ACTA No. 01

Mesa técnica para la revisión de las observaciones topográficas realizadas al proyecto “OPTIMIZACIÓN, MEJORAMIENTO Y AMPLIACIÓN DEL SISTEMA DE ACUEDUCTO DE LAS VEREDAS CANOAS, LA RETIRADA Y GUAYABITO DEL MUNICIPIO DE OIBA”

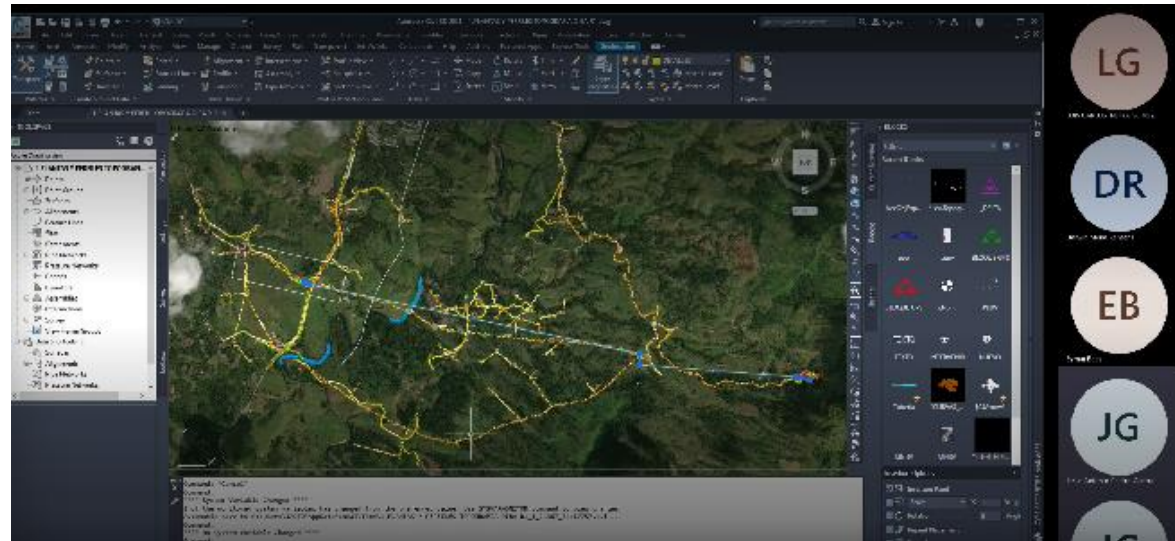
2. El Ing. Neira menciona que en el punto A, referenciación de puntos de amarres y control dice que tiene que estar mínimo cada 500m en el tramo que se tiene para el proyecto, la inquietud es si pueden explicar a fondo el tema, debido a que son bastantes km y para hacer georreferenciación cada 500m es complicado por tiempo y costos. Indica que hicieron amarres con equipos RTK como lo dice la norma e hicieron 6 mojones de seguimiento para el proyecto. Pero no entiende las especificaciones para cada 500m entonces pregunta al Ing. Castro, ¿cómo se lleva a cabo este proceso?

3. El Ing. Castro antes de contestar la pregunta menciona que es importante que en próximas reuniones ingrese a la mesa de trabajo el interventor topográfico. Y resolviendo la pregunta indica que la observación realizada, se hace a partir de la resolución 0661/2019, numeral 2.4.2.6, la cual dice que, en los puntos de captación en los desarenadores, los tanques y estaciones de bombeo, se debe tener como mínimo, dos mojones de concreto con placas y dándole coordenadas y cota real tomando como referencia la información del IGAC. En las líneas de conducción o de impulsión o de redes de alcantarillado se dejarán un número suficiente de mojones que permitan su replanteo, como mínimo cada 500m y en cada una de las estructuras especiales.

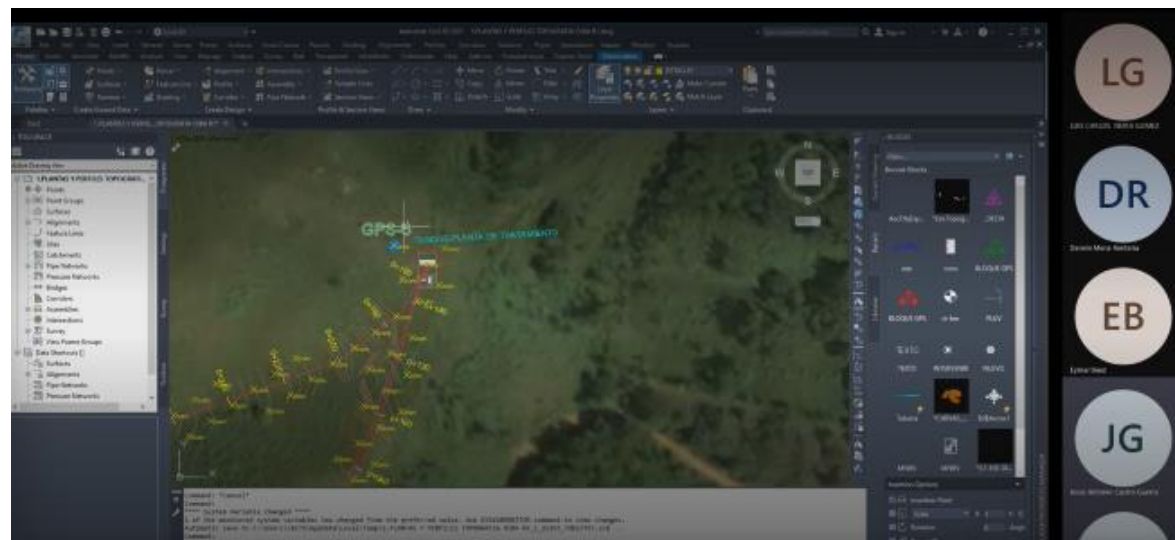
5. El Ing. Castro muestra la línea de conducción en mapa y los puntos de control ubicados

Indicando que es bastante extensa la línea de conducción y muchas de ellas no cuentan ni siquiera con un punto de control o amarre o puntos a los que hace referencia la resolución. Menciona que el punto 3 y 4 funciona tanto para bocatoma como para desarenador.

Sin embargo, en el punto de la imagen anterior, donde va a quedar la planta de tratamiento, aparece un GPS 5, pero si se observa dentro de los soportes, los puntos 5 y 6 están en otro lugar. En este sentido el objetivo es dar mayor claridad, que en las estructuras puntuales y a lo largo de las líneas de conducción estén los puntos de control y se concierta con la interventoría y quede en el informe consignada la justificación.
